SERVICE INFO – INA 0011

Diferențe de ordin vizual

la rola întinzătoare 531 0565 30

Figura 1: 531 0565 30 (versiune nouă)

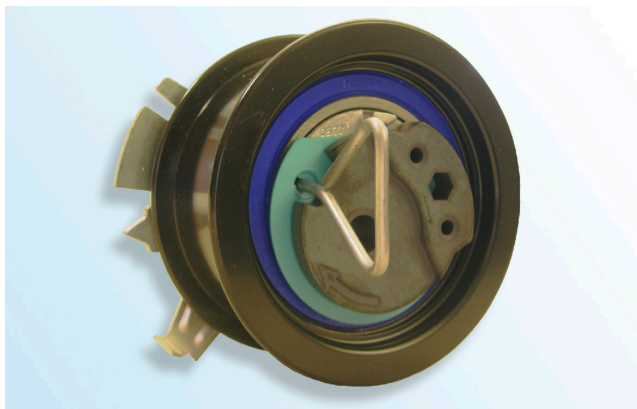
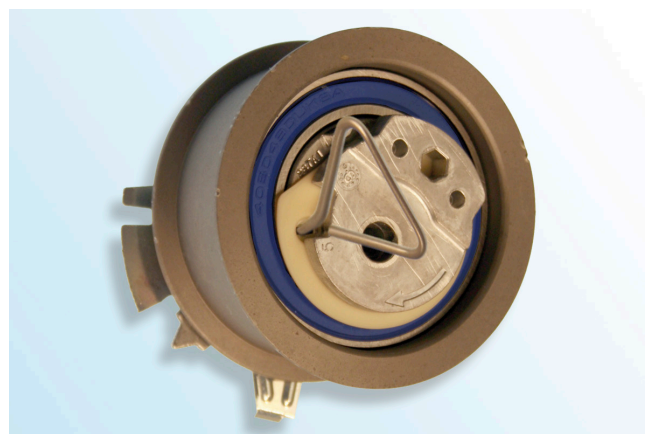
Ca rezultat al dezvoltării continue a produselor noastre, rola întinzătoare 531 0565 30 a suferit modificări. Materialul de față prezintă diferențele de ordin vizual între “versiunea veche” și “versiunea nouă”.

- Excentric din metal sinterizat
- Strat acoperire vopsit electrostatic (negru)
- Garnitură rulment albastră

- Excentric din aluminiu turnat
- Strat acoperire din fosfor zinc (maro deschis)
- Garnitură rulment maro sau albastră

Versiunea veche a rolei întinzătoare nu devine redundantă și poate fi utilizată și montată în continuare respectând instrucțiunile producătorului!

La montarea „noii versiuni”, asigurați-vă că stratul de acoperire al rolei întinzătoare nu este deteriorat!
